# **AÉRODROME D'AVORD (LFOA)**

## **PROJET DE PLAN DES SERVITUDES AÉRONAUTIQUES DE DÉGAGEMENT**

### **DOSSIER D'ENQUÊTE PUBLIQUE**

## **C - SYNTHÈSE CONSULTATION DES SERVICES**

## Situation des forêts sous régime forestier dans le zonage des servitudes

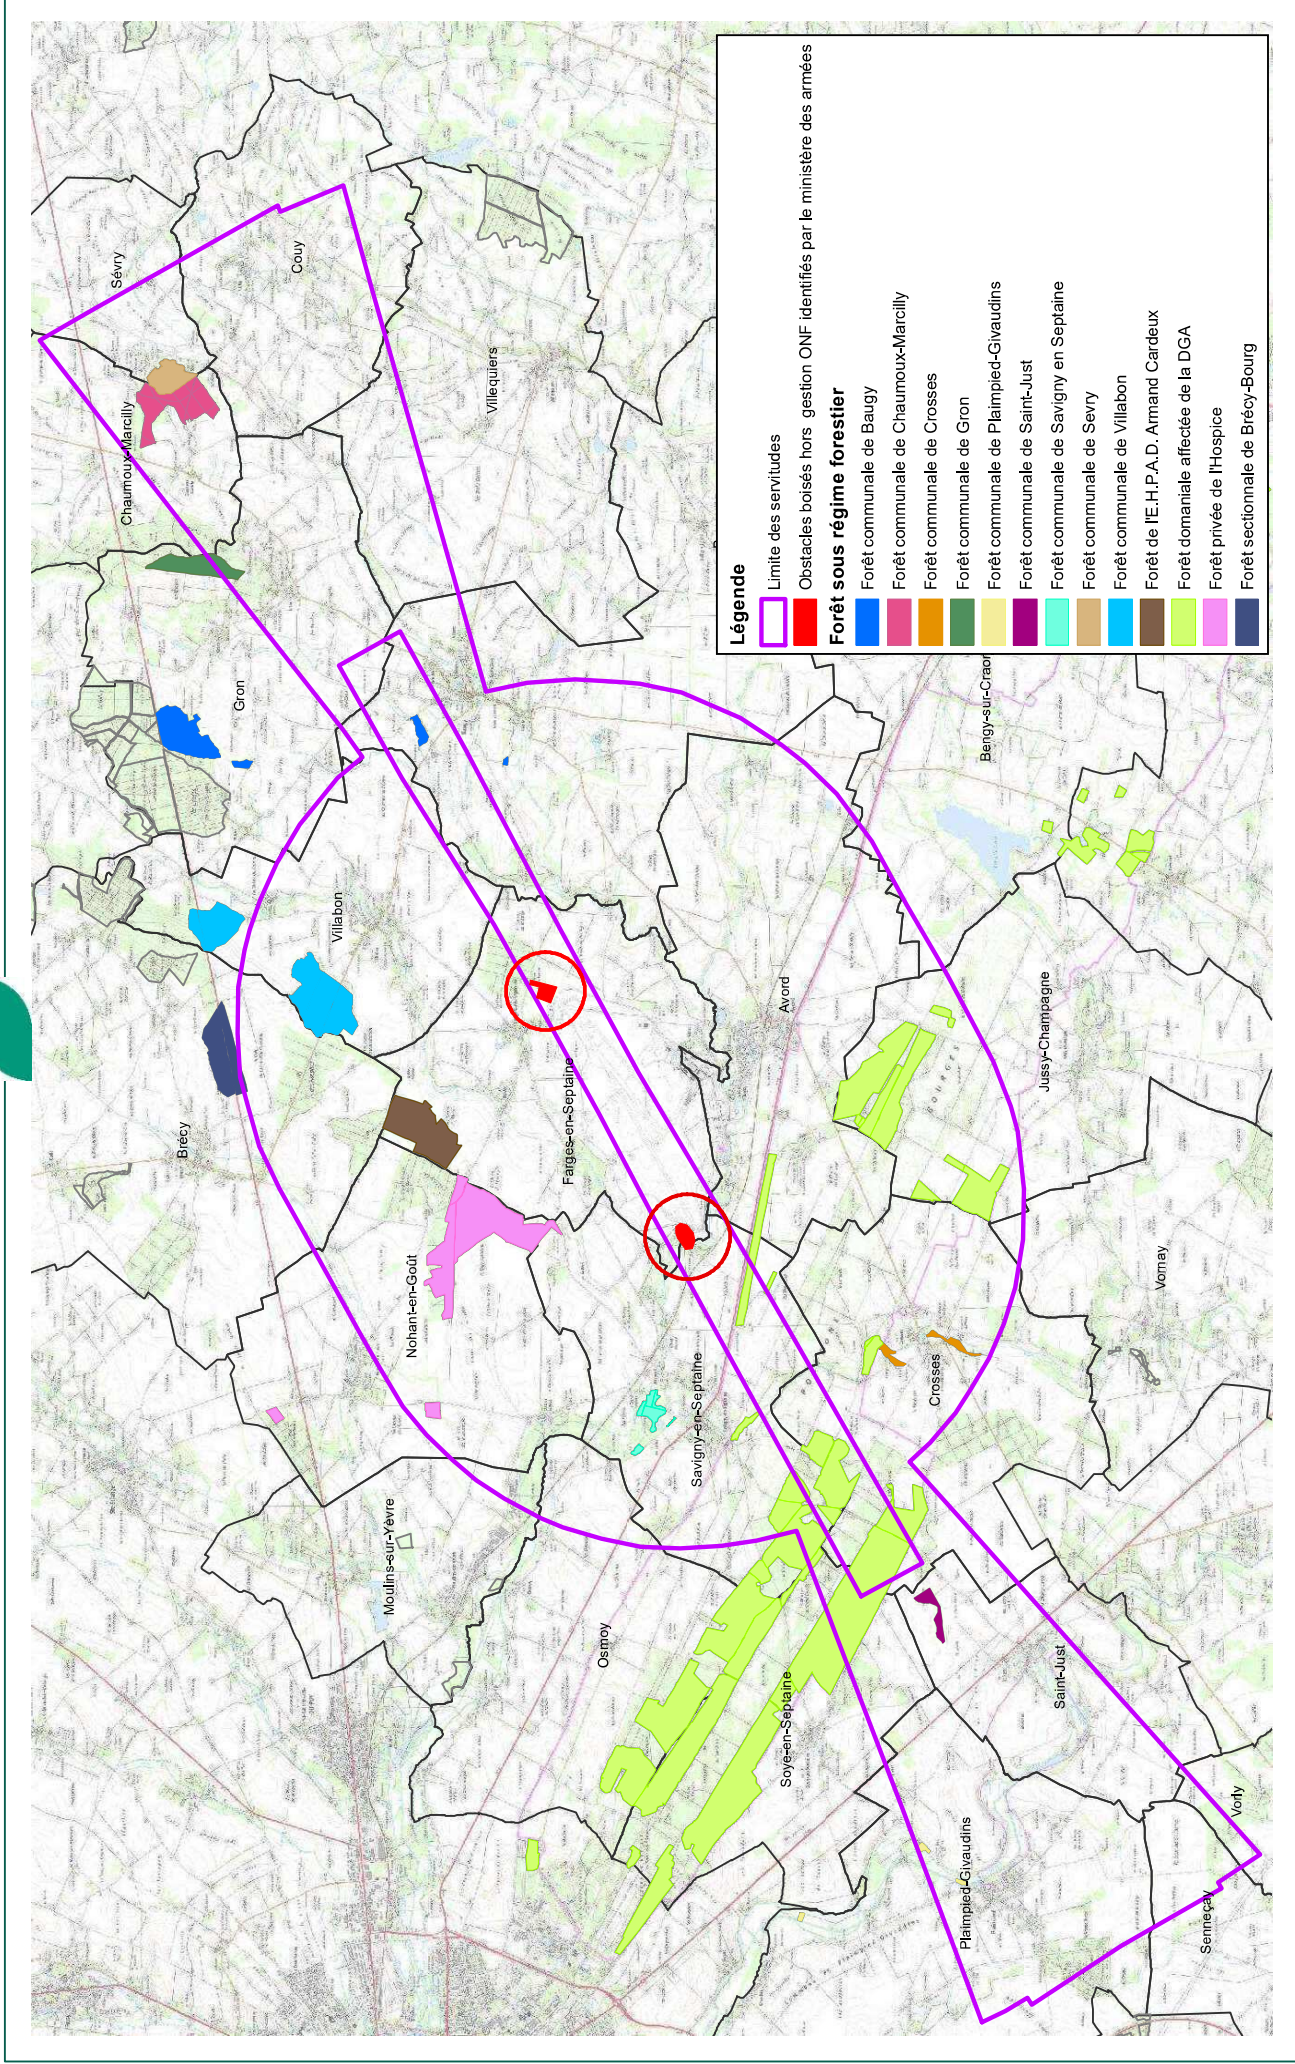
Les deux espaces boisés identifiés par le ministère des armées comme dépassant les cotes limites autorisées ne relèvent pas du régime forestier et ne sont pas gérés par l'Office National des Forêts.

Vous trouverez ci-joint une carte de situation des forêts sous régime forestier entrant dans le zonage des servitudes. Ces massifs ne représentent pas un obstacle au regard des cotes sommitales prescrites.

- Carte de la liaison MAZIERES-NERONDES pour les communes de Saint-Just et Plaimpied-Givaudins

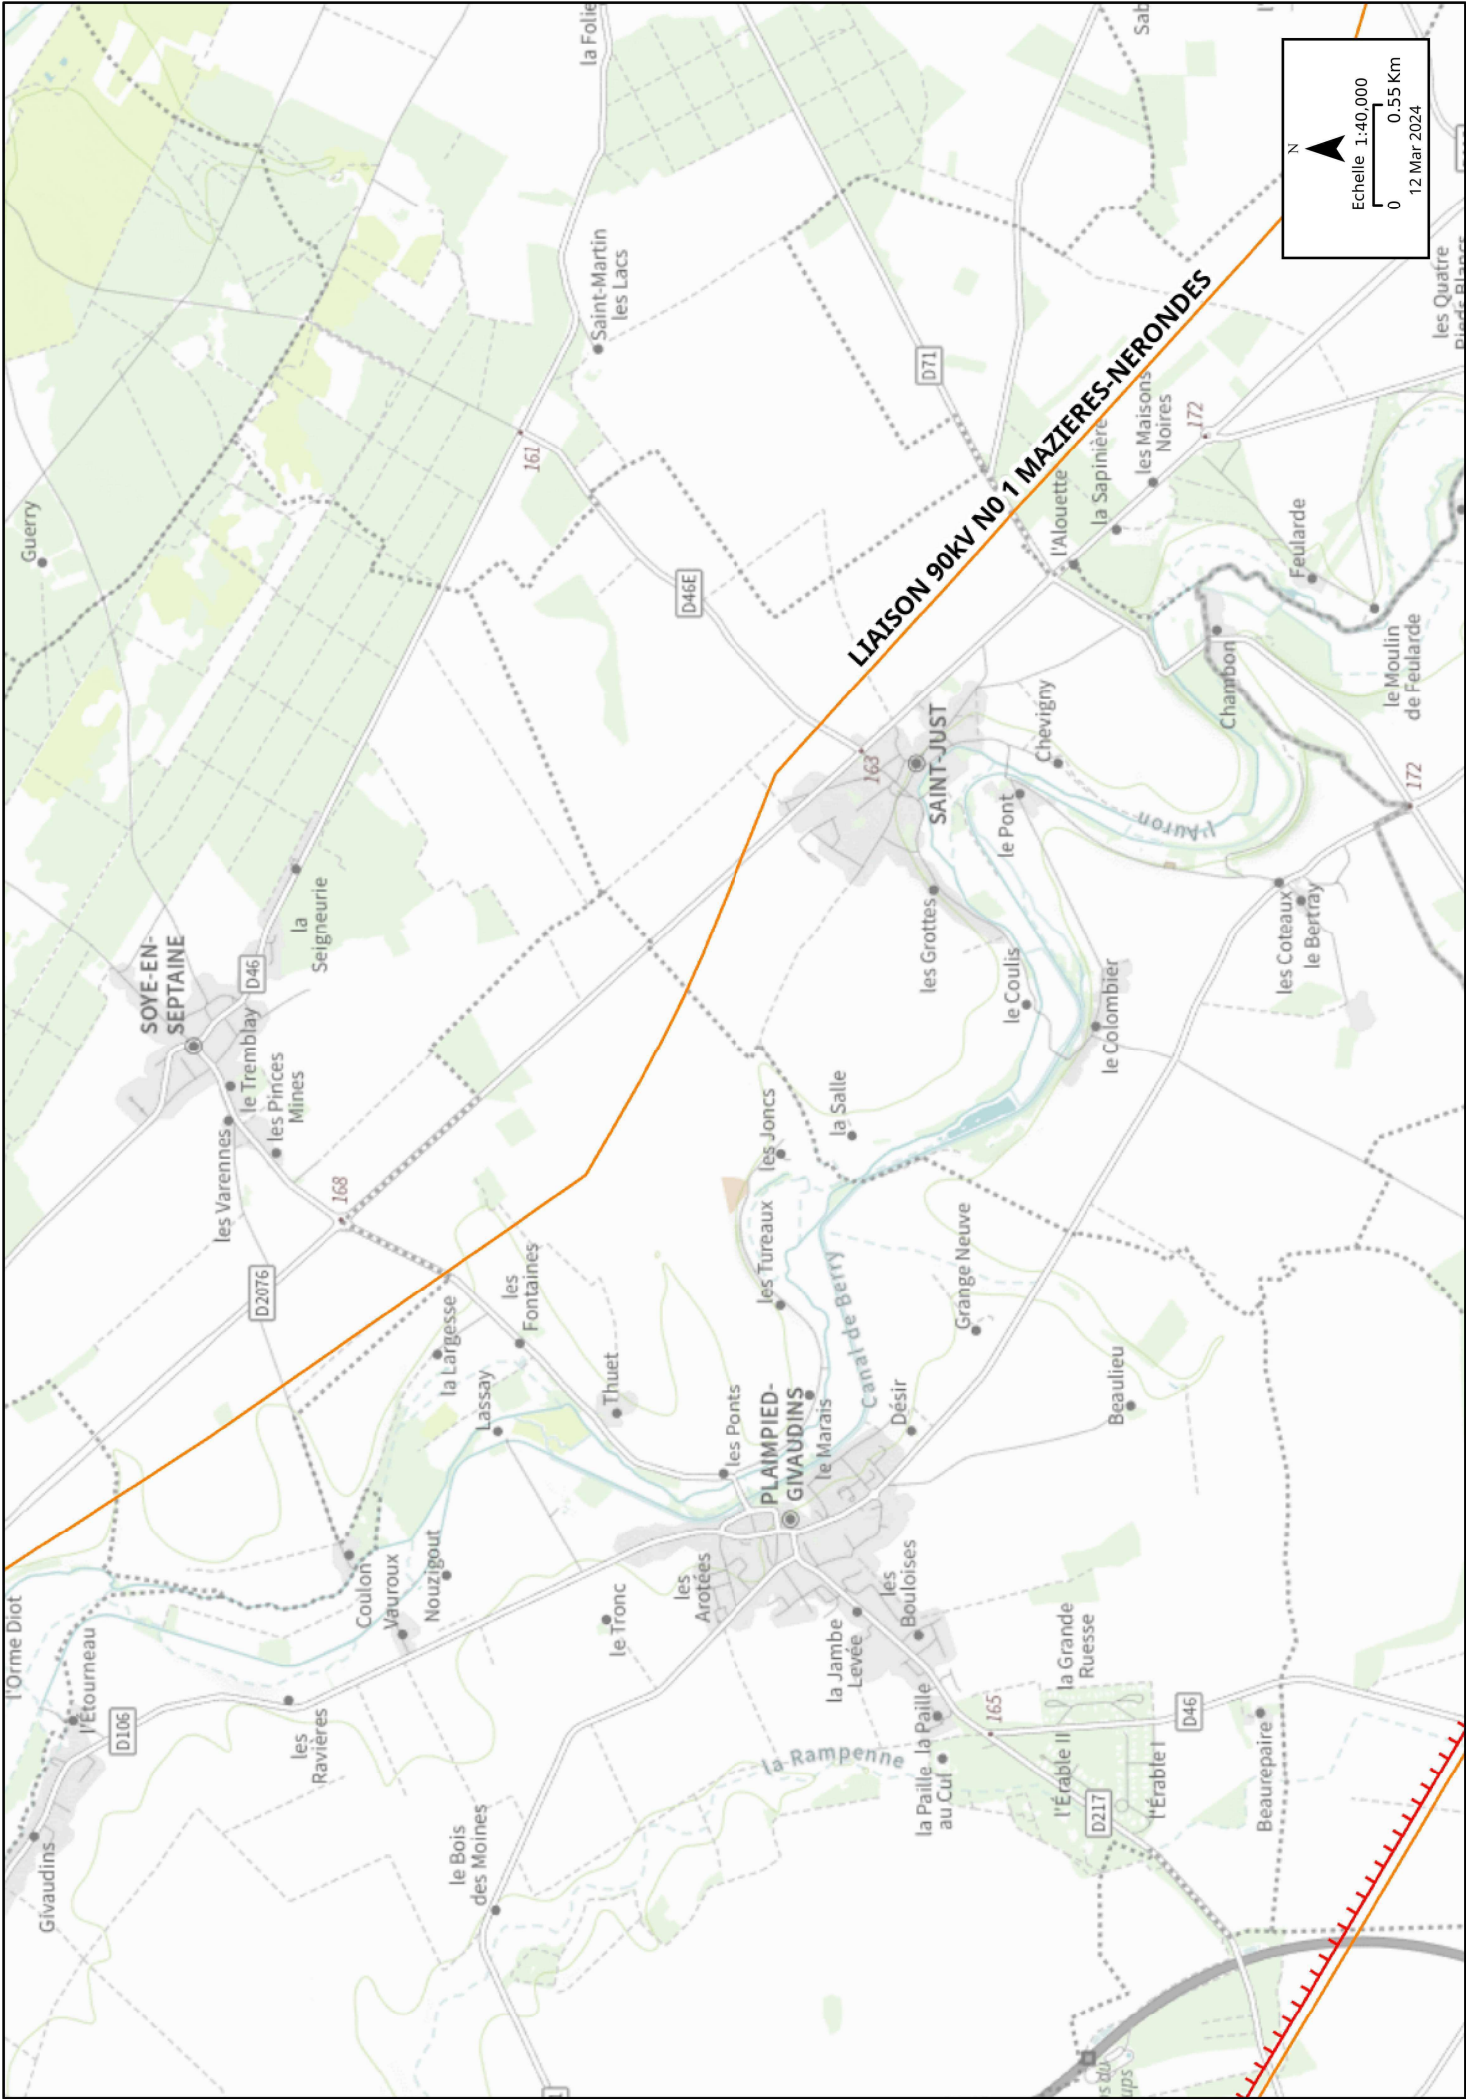
Nous vous informons que sur le territoire des communes de Saint-Just et Plaimpied-Givaudins est implanté un ouvrage de transport d'énergie électrique concerné par le plan de servitude aéronautique de dégagement. Il s'agit de :
